製品仕様の刷新および耳内温度計価格改定のご案内

耳内型温度計　VitThermo

＜旧ケーブル＞　　＜新ケーブル＞

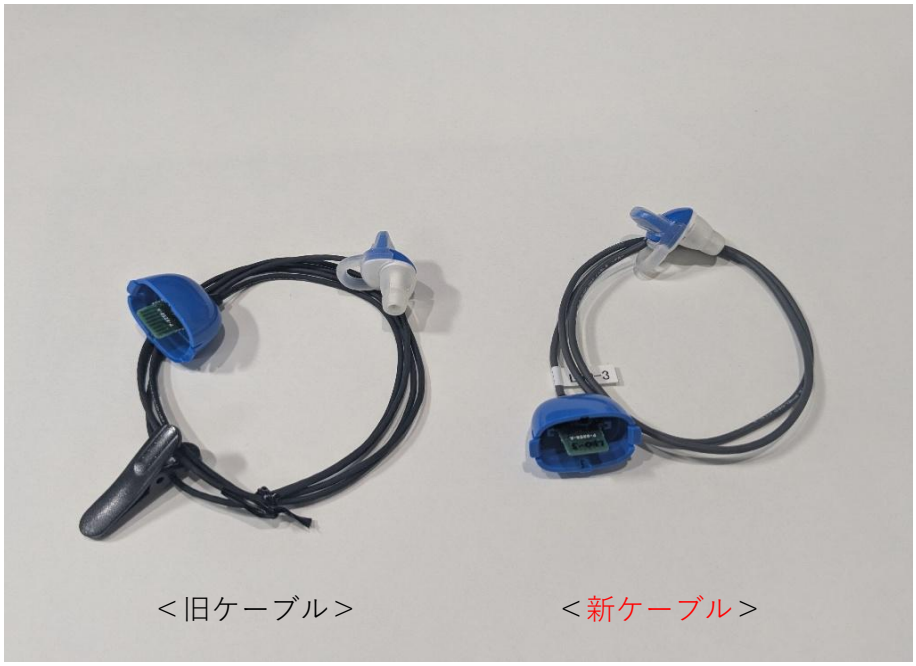
ご購入者様から断線が原因とみられる通信エラーの事案が報告されていることから
使用ケーブルの太さ(旧：外径1.6mm ⇒ 新：外径2.0mm)を変更することにより
断線のリスクを下げました。
